**Avis délibéré de la mission régionale
d'autorité environnementale
Hauts-de-France
sur le projet de centrale photovoltaïque
sur la commune de Damery (80)
Étude d'impact d'août 2025**

n°MRAe 013762/A P

Carte du plan d'implantation du projet (source : EI, p. 187)

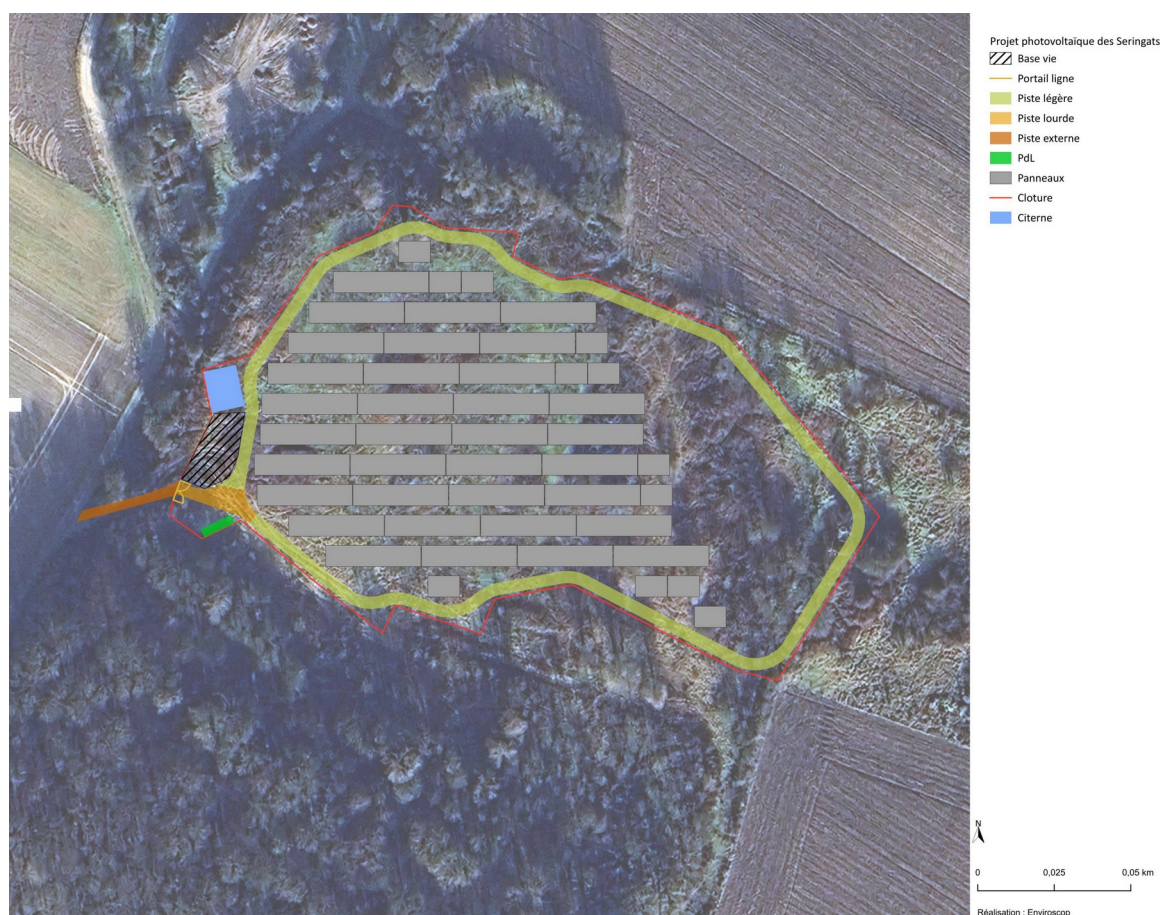
Le projet se situe en zone bleu foncé du plan de prévention des risques mouvements de terrain de l'arrondissement de Montdidier et doit en respecter les règles afférentes, notamment en ce qui concerne la réalisation d'une étude géotechnique.

Celle-ci est nécessaire pour statuer sur des modalités d'ancrage des panneaux solaires, et pour réaliser les tranchées pour les réseaux internes compatibles avec la présence de cavités souterraines. La gestion des eaux pluviales devra être adaptée pour éviter l'infiltration des eaux en secteur de cavités identifiées.

L'autorité environnementale recommande d'adapter les modalités d'ancrage des panneaux, leur raccordement ainsi que la gestion des eaux pluviales en fonction des résultats de l'étude de sol.
